REPÚBLICA DE PANAMÁ
MINISTERIO DE AMBIENTE

RESOLUCIÓN DEIA-IA-069 - 2023
De 20 de septiembre de 2023

Por la cual se resuelve la solicitud de evaluación del Estudio de Impacto Ambiental (EsIA), Categoría II, correspondiente al proyecto: **DISEÑO, CONSTRUCCIÓN Y FINANCIAMIENTO DE CALLES Y ALCANTARILLADO DE MACARACAS, PROVINCIA DE LOS SANTOS, "REHABILITACIÓN DEL CAMINO EL PÁJARO, CONSTRUCCIÓN DE PUENTE Y CAJÓN VÍA LOS HIGOS"**, cuyo promotor es el **MINISTERIO DE OBRAS PÚBLICAS.**

VI. FOTOS DE LA INSPECCIÓN

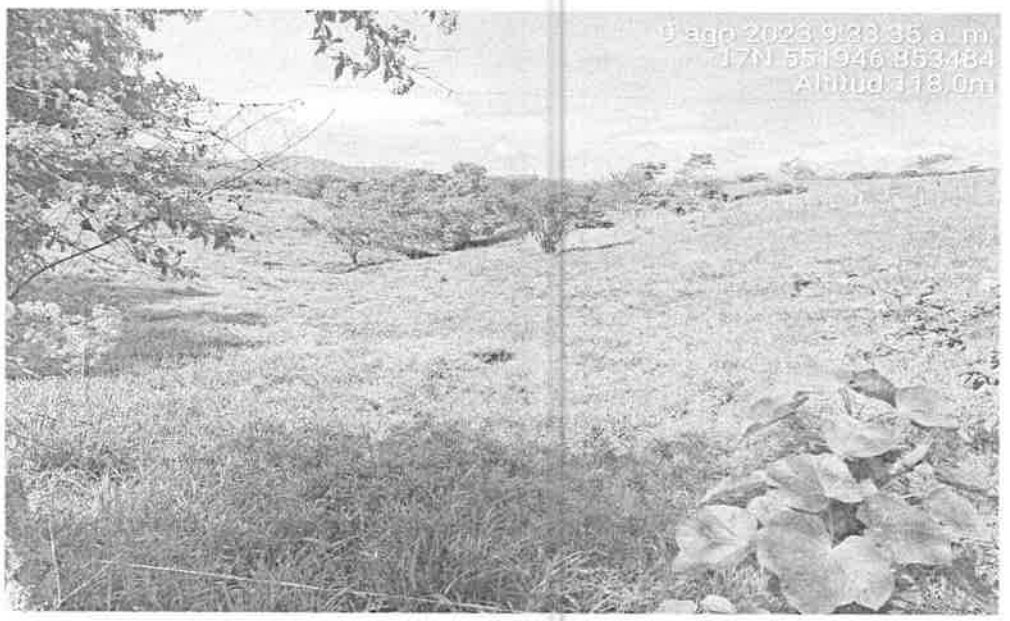
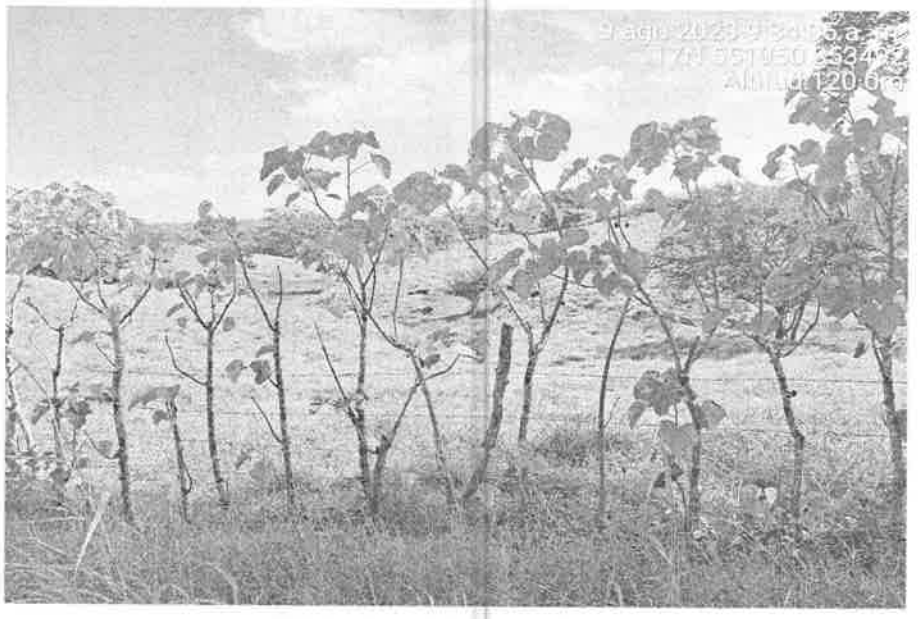
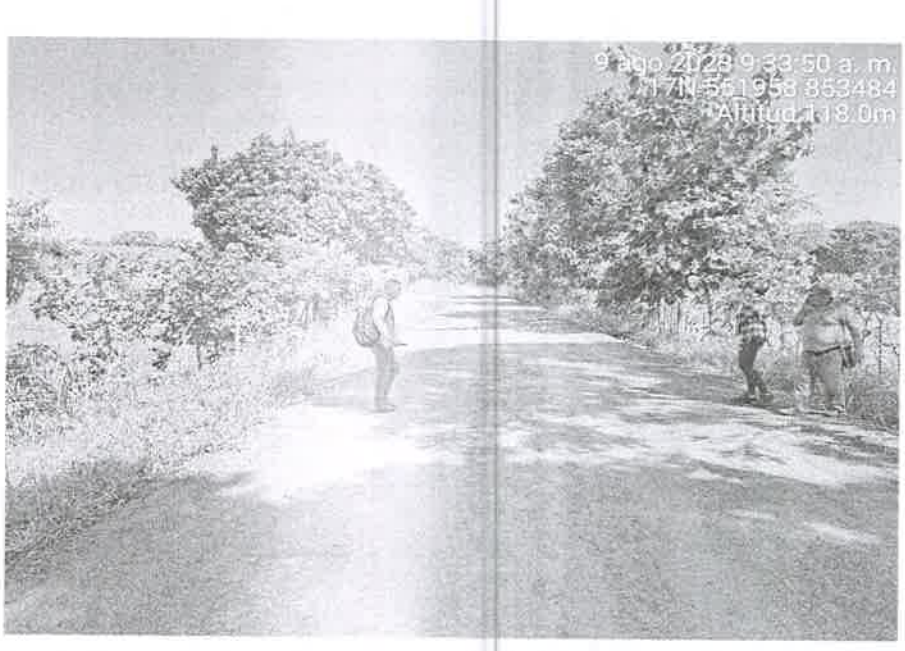
**Foto No. 1:** Finca contigua al alineamiento del proyecto donde a 100 mts se evidencia el inicio de la quebrada.

**Foto No. 2:** Finca contigua al lado izquierdo del alineamiento del proyecto donde no hay evidencia de quebradas solo un abrevadero al final de la imagen.
551903 E 853261 N	 **Foto No. 3:** Inicio de la quebrada la cual aún se mantiene seca, sin corriente de agua.

**Foto No. 4:** Punto en el camino donde se indicaba que la quebrada atravesaba y donde se evidencia que no es así.

Figura 1 corriente versus carretera.

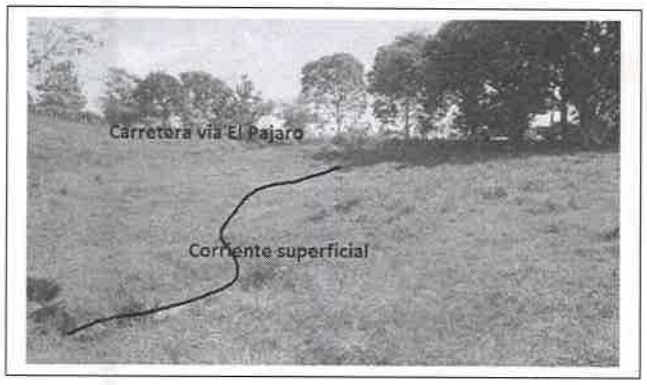
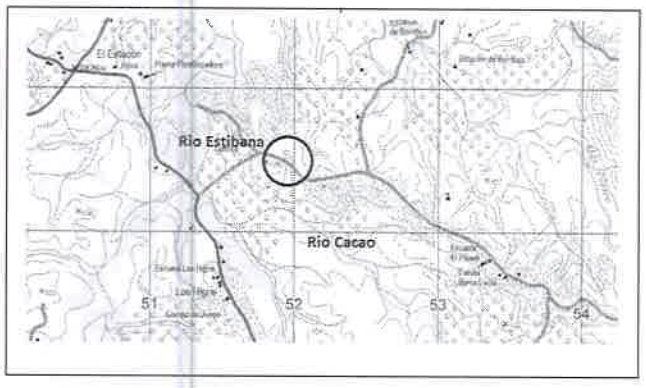
DATOS Y VISTOS EN LA INSPECCIÓN: el día de hoy 9 de agosto estuvimos en el punto donde supuestamente atraviesa esta quebrada la carretera, y confirmamos que es imposible que eso ocurra, la altura a la cual está la carretera es muy superior a la finca aledaña de donde supuestamente debe salir el agua, además no existe ninguna estructura un puente ni vado ni nada que ayude al agua a correr desde su supuesto nacimiento hasta rio Cacao a unos 295 metros de distancia.
Nuestros sistemas de GPS registran alturas sobre el nivel del mar de 101-103 metros, y las fincas laterales a la carretera están a más bajo nivel (ver figura 1), de manera que la supuesta quebrada jamás podría atravesar la carretera, en síntesis esta quebrada la ubicamos naciendo en la finca al sur de la carretera y se conflagra como quebrada a unos 100 metros de esta carretera, al día de hoy totalmente seca sin cauce alguno.

Recomendaciones: reconocer la quebrada al otro lado de la carretera a unos 100 metros de esta, hacia rio Cacao o sea en finca al sur de la carretera, y que existe error en el mosaico de Tommy Guardia ya que la corriente de agua jamás podría atravesar la carretera por asuntos de topografía.

5.1 Capa 1:50000 4039-II-Macaracas

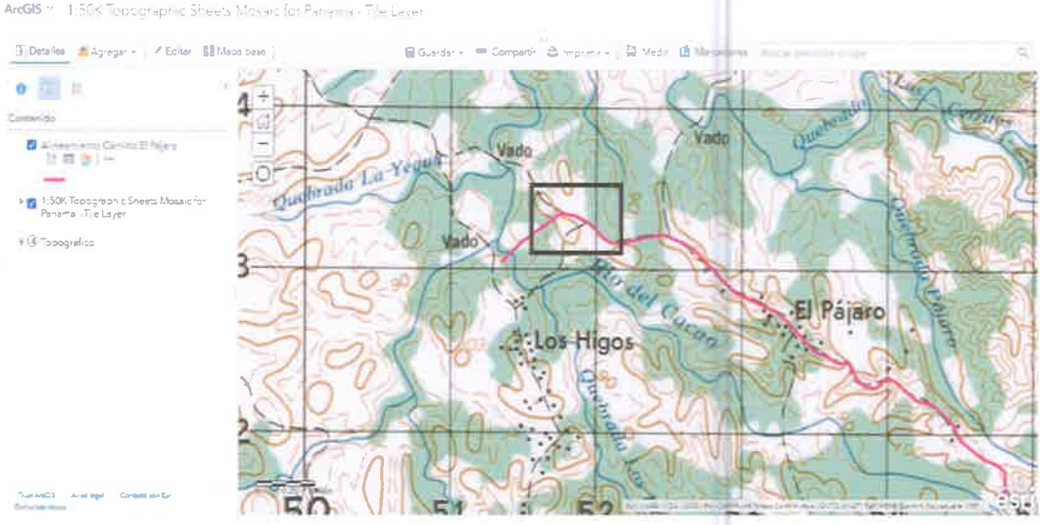
Observación: en esta capa **NO** se observa, la Quebrada Sin Nombre, en el tramo donde la identifica el informe de la Dirección de Seguridad Hídrica (recuadro negro), la imagen solo muestra el Río Cacao, cruce donde se ubicará el puente, de igual forma en esta imagen de la carta topográfica lo que se ubica en este recuadro de la zona, es el camino que se utilizaba en esa época ya que el actual alineamiento no existía.

5.2 Capa 1: 25000 4039_II_SE

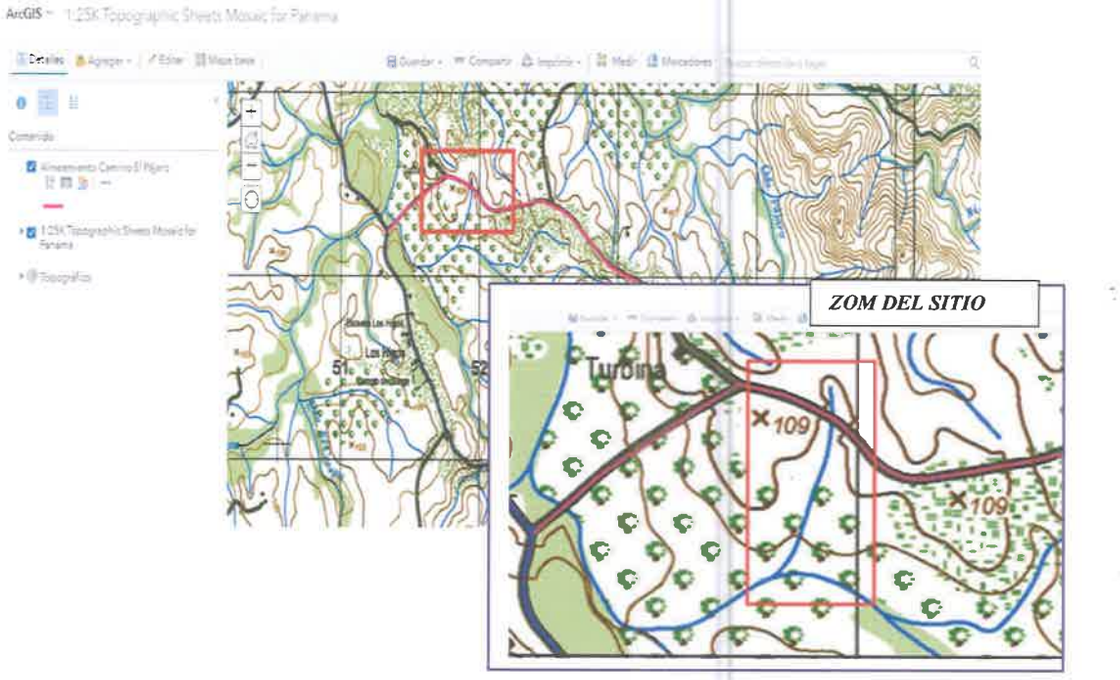
Observación: en esta imagen de la capa, **SI,** se observa la denominada Quebrada Sin Nombre en el tramo donde lo identifica el informe de la Dirección de Seguridad Hídrica (recuadro rojo), adicional el cruce donde se ubicará el puente y el Río Cacao sigue su curso paralelo al camino con una mayor cantidad de afluentes que no son visibles en la capa anterior.

Se observa que entre ambas capas existe plena discrepancia con respecto a la ubicación de la Quebrada Sin Nombre.

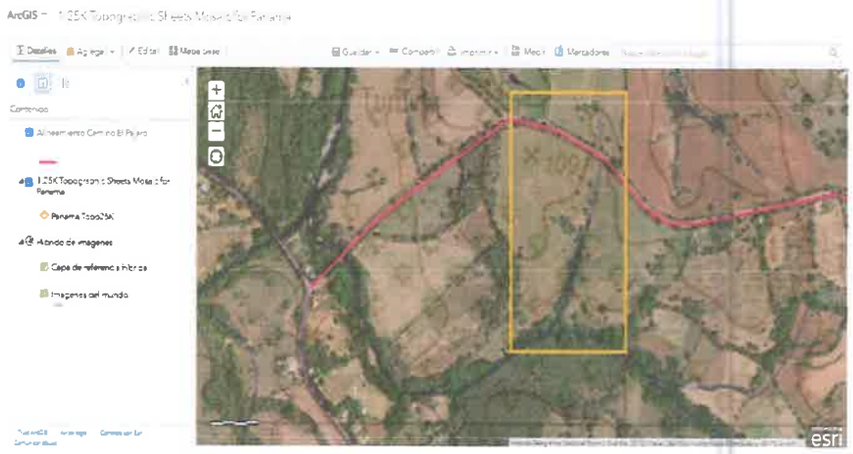
Fotointerpretando la imagen se puede observar que la misma probablemente se marco considerando los gradientes topograficos en base a lo que marcan las curvas de nivel, sin embargo, hay que considerar que geograficamente hablando lo que existe en este punto especifico es una divisioria de agua topografica[5], el cual ha esta marcado por la carretera que se planifica reabilitar.

Figura #35. Red Hídrica en el Área del Proyecto.

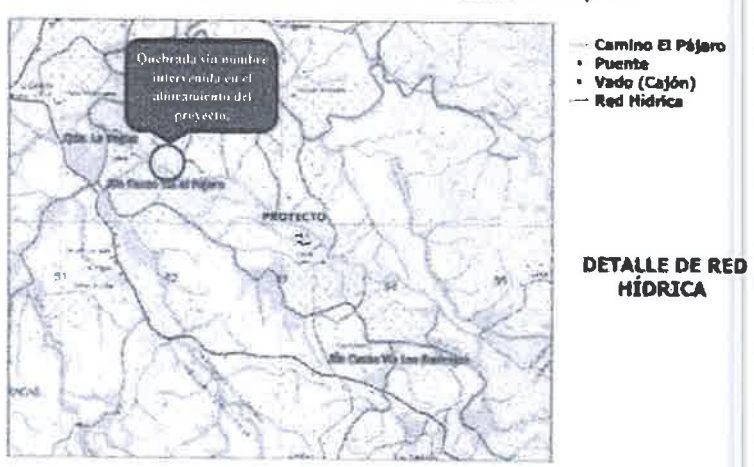
Sin embargo, en la página 105 del EsIA se encuentra la Figura #35, la cual evidencia que el lineamiento del proyecto interviene dos secciones del río El Cacao y en una sección de una Quebrada sin nombre.
